（仮称）馬縹・大谷風力発電事業
環 境 影 響 評 価 方 法 書
補 足 説 明 資 料

令和 5 年 8 月

珠洲風力開発株式会社

風力部会 補足説明資料 目次

20. 施設の稼働（残留騒音）について【方法書P. 326】

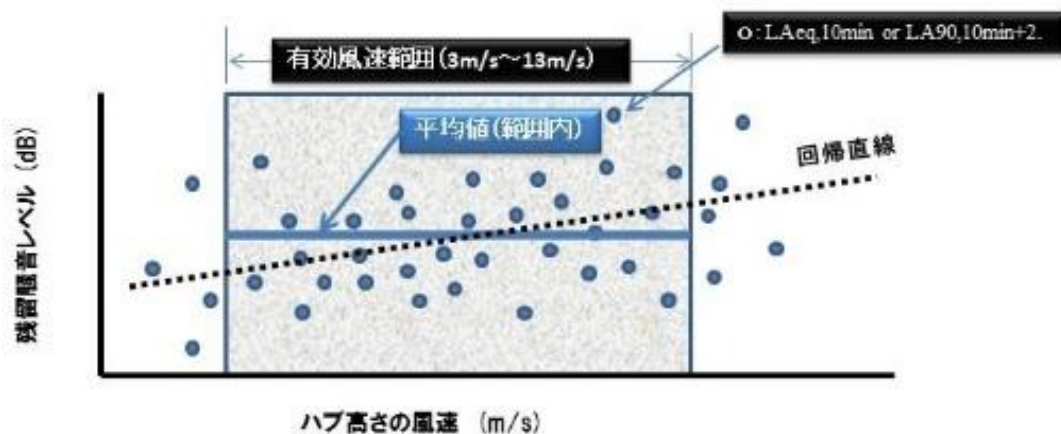
表 6-2-2 (5) の【現地調査】で、残留騒音を調査すると記載されていますが、それを求める際は、必ず『 $LA_{90} + 2dB$ 』で行って下さい。お願いします。また、残留騒音は、その地域性や季節性などで変化するため、準備書では、下の図を参考に、調査地点ごとの残留騒音とハブ高さ相当の風速との関係性も整理してもらいたいと考えます。

ハブ高さの風速と残留騒音レベル ($L_{Aeq,10min}$ or $L_{A90,10min} + 2dB$) に関連性があるか？

石川県からは、『 $LA_{90} + 2dB$ 』ではなく、除外音処理を原則とするよう指導をいただいております。既設風車の近傍に調査地点などで、除外音処理が困難な場合は『 $LA_{90} + 2dB$ 』により残留騒音を求める旨回答しているところです。

調査地点ごとの残留騒音とハブ高さ相当の風速との関係性については、ご提示いただいた図を参考に整理いたします。

2 2. 施設の稼働（評価）について【方法書P. 327】

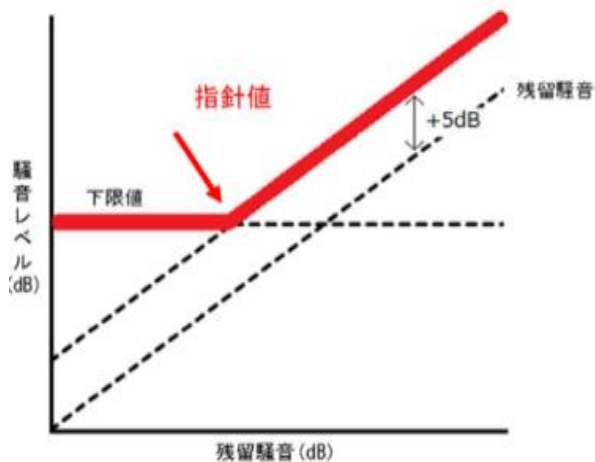
表 6-2-2 (6) の「9. 評価の手法」にて、施設の稼働に伴う騒音評価について、「風力発電施設から発生する騒音に関する指針」に示される指針値との対応を検討する際は、下図のように整理するなど、住民にも分かり易い評価と説明に努めて下さい。

さらに、予測計算に用いた「風車騒音の各周波数の音響パワーレベル（設定した風速条件も含む）など」の前提条件も、必ず明記して下さい。

施設の稼働に伴う騒音評価について、「風力発電施設から発生する騒音に関する指針」に示される指針値との対応を検討する際は、ご提示いただいた図を参考に、住民にも分かり易い評価と説明に努めます。

また、予測計算に用いる「風車騒音の各周波数の音響パワーレベル（設定した風速条件も含む）など」の前提条件につきましては、風車メーカーとの守秘義務もあることから、現時点で明記のお約束はできませんが、少なくとも補足説明資料には記載し、根拠として示させていただきます。

26. 水の濁りに係わる調査地点について【方法書P.337】

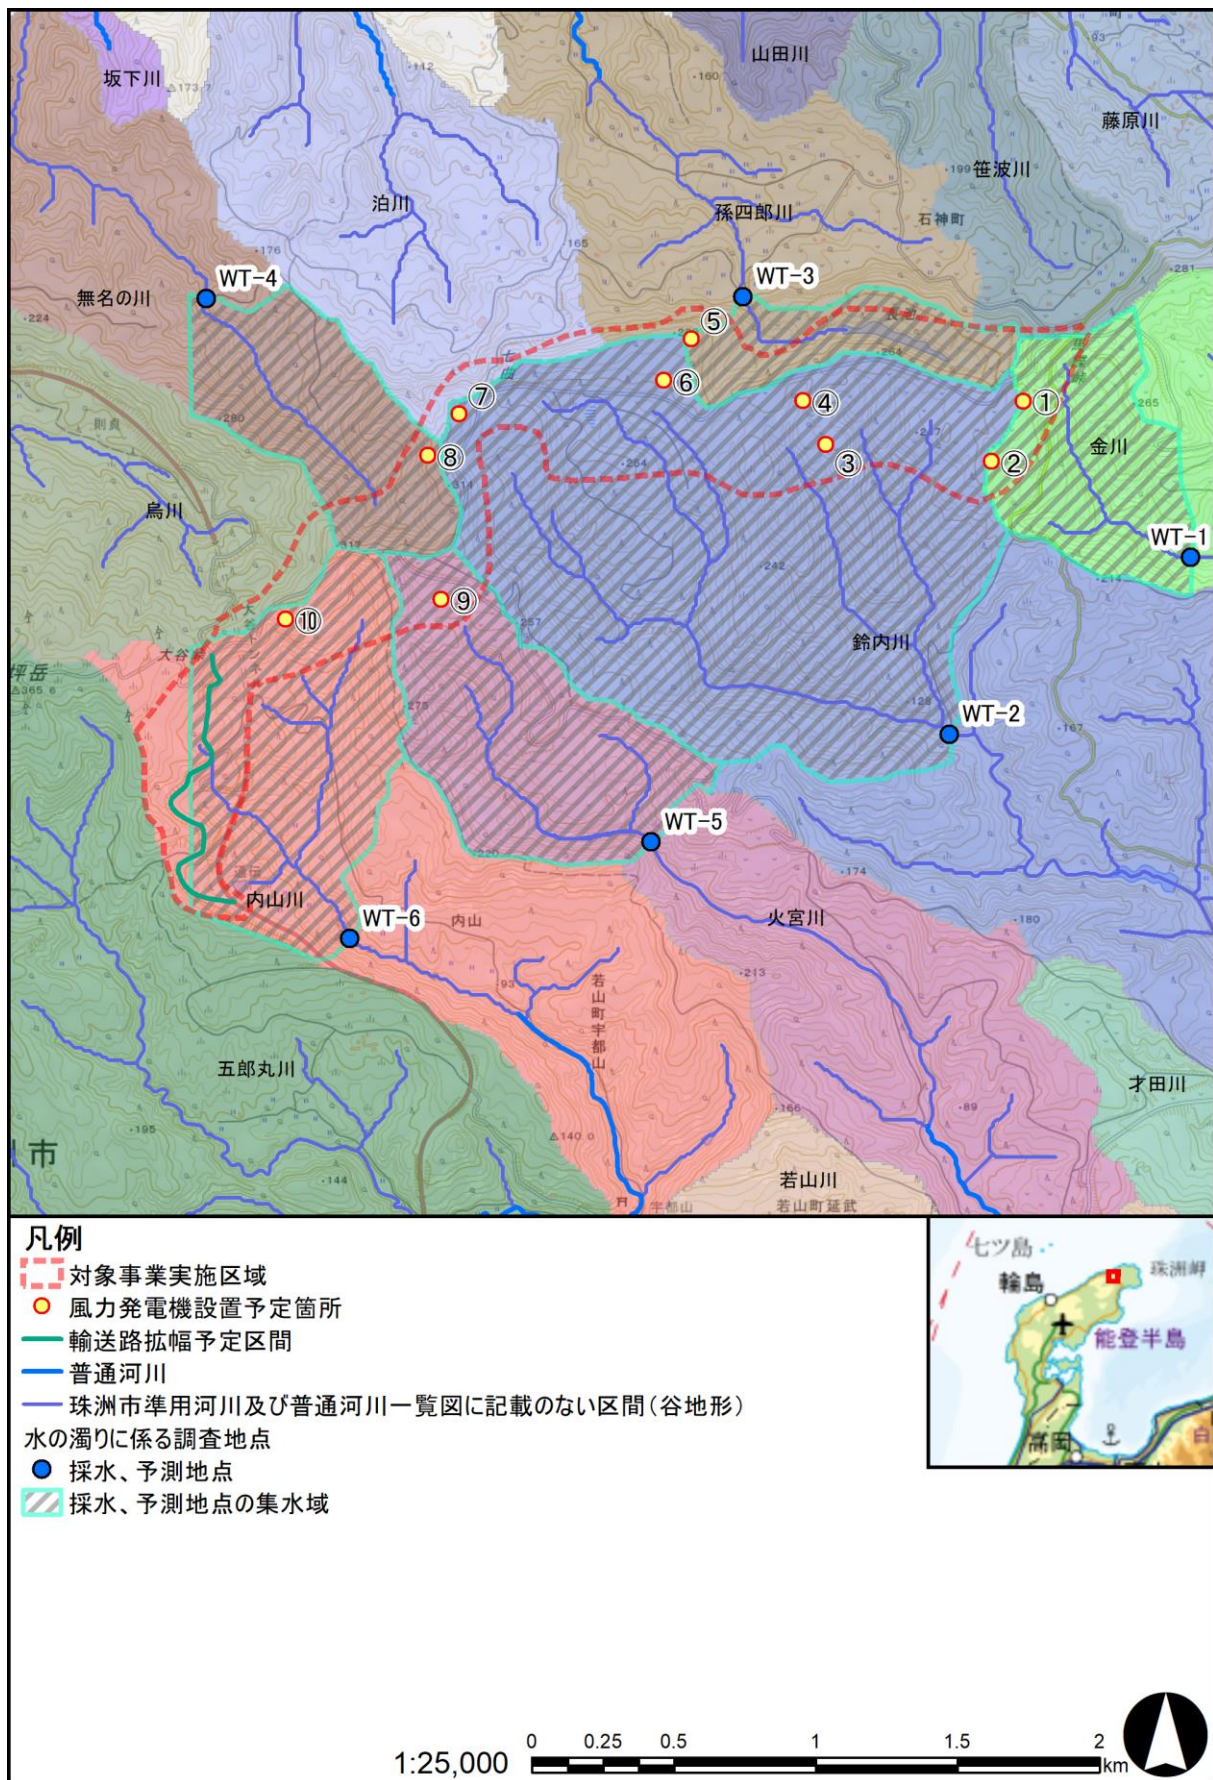
河川の集水域と採水地点との関係は、色使いも含め分かりやすい図となっています。採水地点での集水域が対象事業実施区域をカバーしていることを確認するための図面を示して下さい。

水の濁り調査地点の妥当性を判断するために、各調査地点の集水域を示してください。

採水地点の集水域を示す図面を別途作成いたします。なお、方法書でお示した対象事業実施区域の中には現時点で造成を行うことを想定していない区域も含まれておりますので、採水地点の集水域が対象事業実施区域全体を網羅するようにはなっておりません。

採水地点の集水域を示す図面を図26に示します。

「26. 水の濁りに係わる調査地点について」のとおりです。図 26 をご参照ください。

図34 風況の状況(高度70mにおける年平均風速)と事業実施想定区域との重ね合わせ

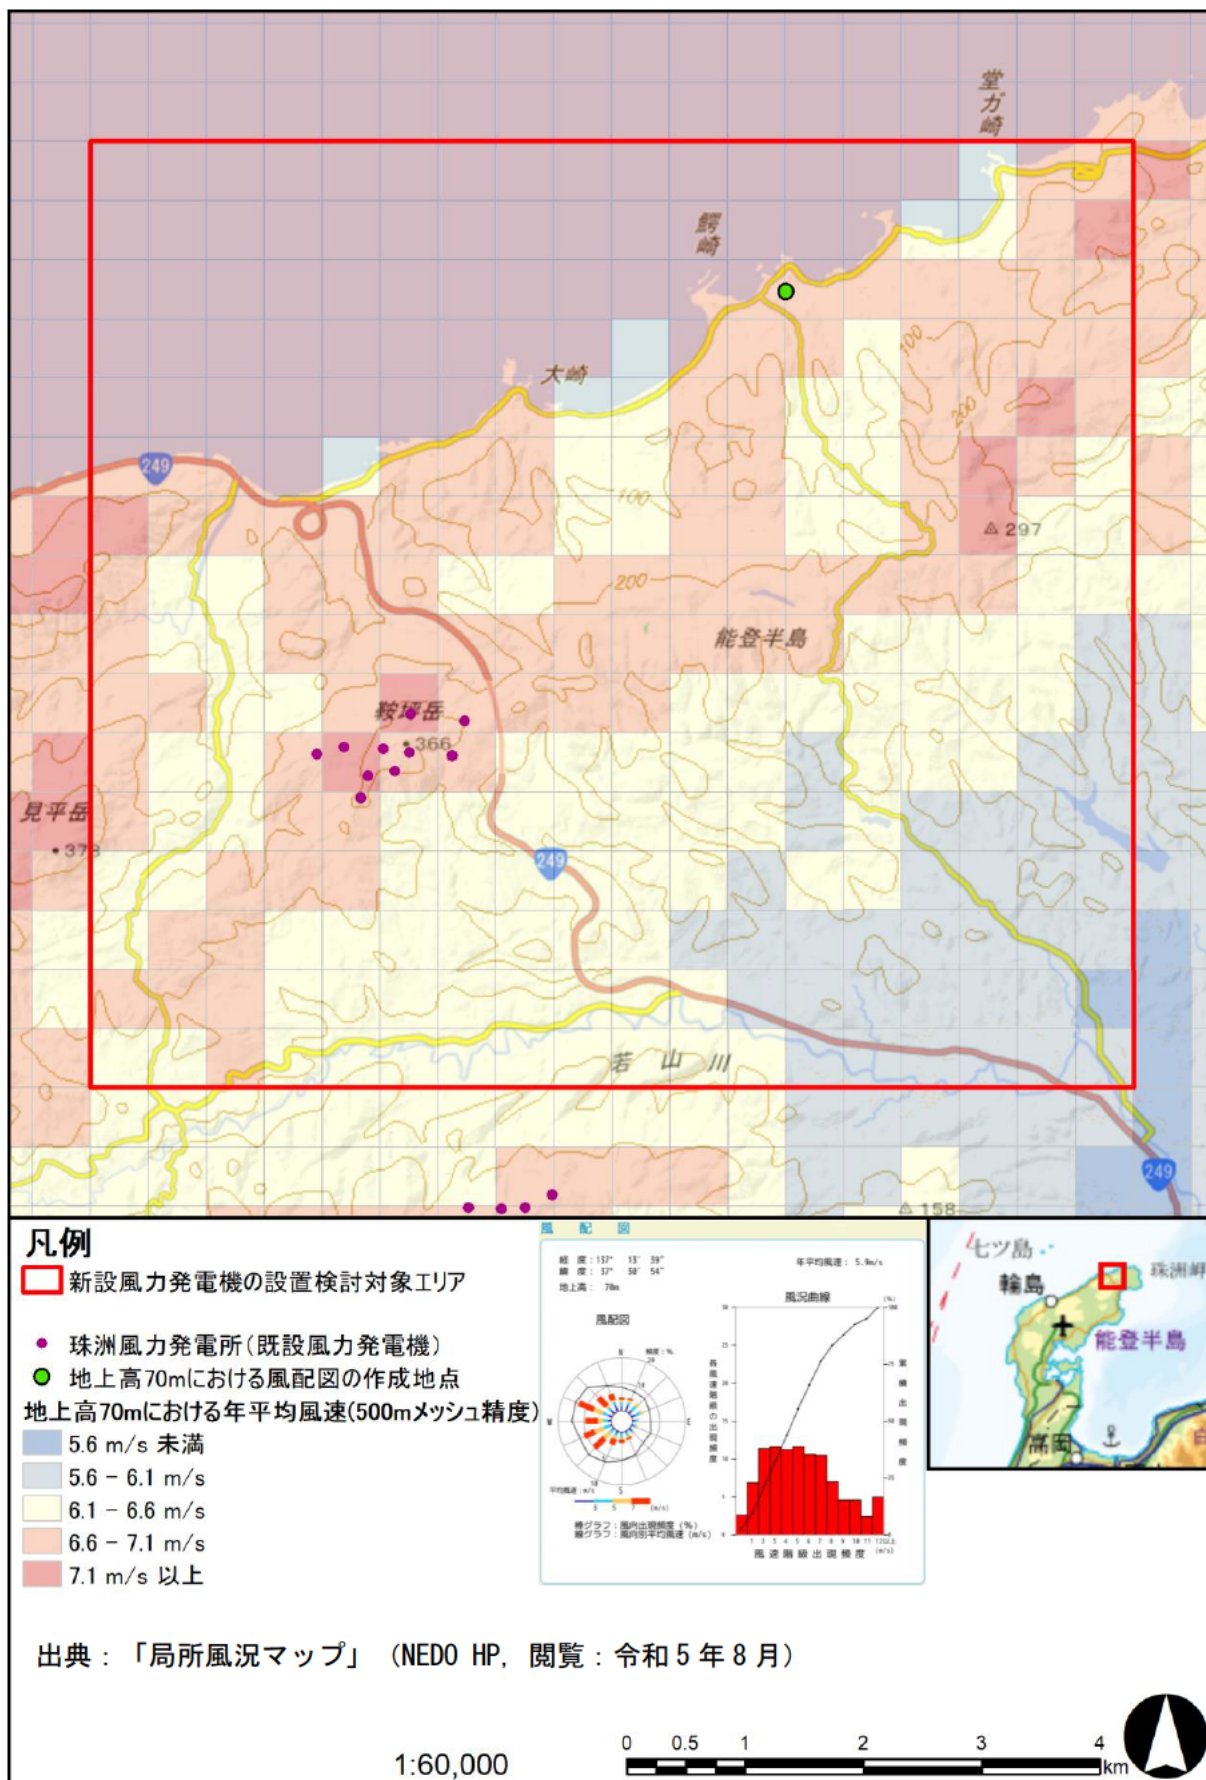
図 7-2-3 の下にある風配図の位置がわかるように、本体のマップに緯度・経度を入れるか図中に位置をしめしてください。またどうして風配図は地上 30m のデータを示しているのでしょうか。

当該図を作成した際には、長池付近（E137° 13' 20", N37° 29' 42"）の地点の風配図が表示され、地上高 30m の風配図しか表示できませんでした。現在は、より北側の鰐崎と高屋の集落の間にある海岸付近の小山の山頂付近（E137° 13' 39", N37° 30' 54"）に地点が移ったものの、地上高 70m の風配図も表示できるようになっておりますので、こちらのデータで図を再調整いたします。

風配図の位置を本体のマップに図示いたしました。また、局所風況マップの 8 月 3 日時点データにて再調整した図を、図 34 に示します。
